KTE SÄ Keskustarkastuslomake työpaikkakeskukset
3/3

Tarkastuspäivä: 24.06.2024 00:00:00

Tarkastaja	Simo Schuvalow	Kiinteistö	Valmet Flow Control Oy Venttiilitehdas
Osallistujat		Rakennus	Valmet Flow Control Oy Venttiilitehdas
Lomakepohja	KTE SÄ Keskustarkastuslomake	Osoite	Vanha Porvoontie 229

Kohta 1.5 Sähköpiirustukset ja keskusmerkinnät

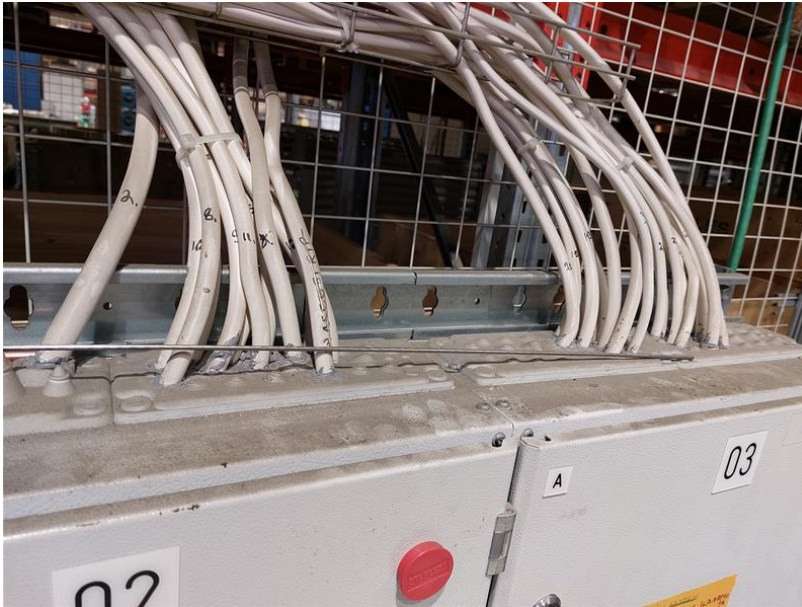
Kuvaus 4F, 10F, 21F johdonsuoja teipattu ala-asennossa, kaapeli kytketty, syötettävä laite tiedoissa, selvitys. 35F lukittu, kaapelikytketty, varoituskyltti puuttuu, mikä tilanne? Sulakemerkintöjen päivitys. Merkintätaskut +merkinnät puuttuu ryhmäjohdoilta.

Kohta 1.9 Jos Maadoituskisko: liitokset ja merkinnät

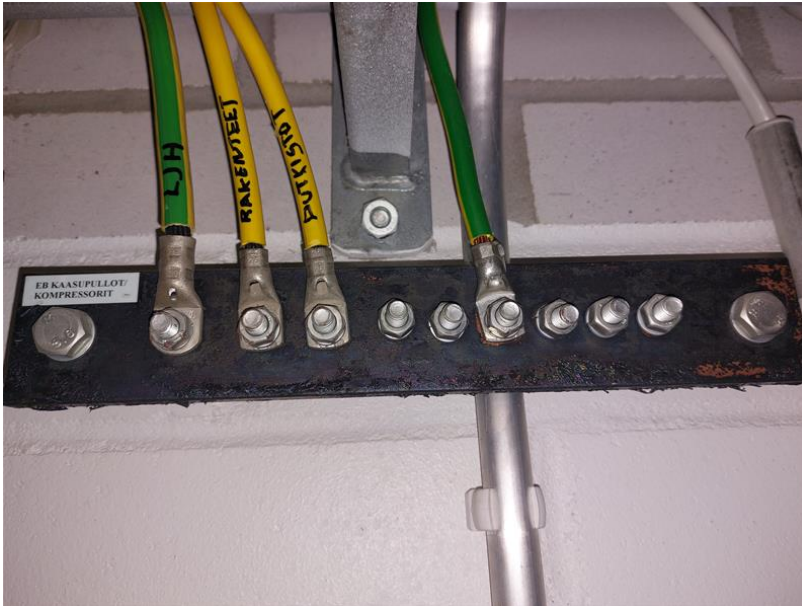
Kuvaus *Maadoituskisko päältä hapettunut, kaapelitaskut ja merkit lisättävä.*
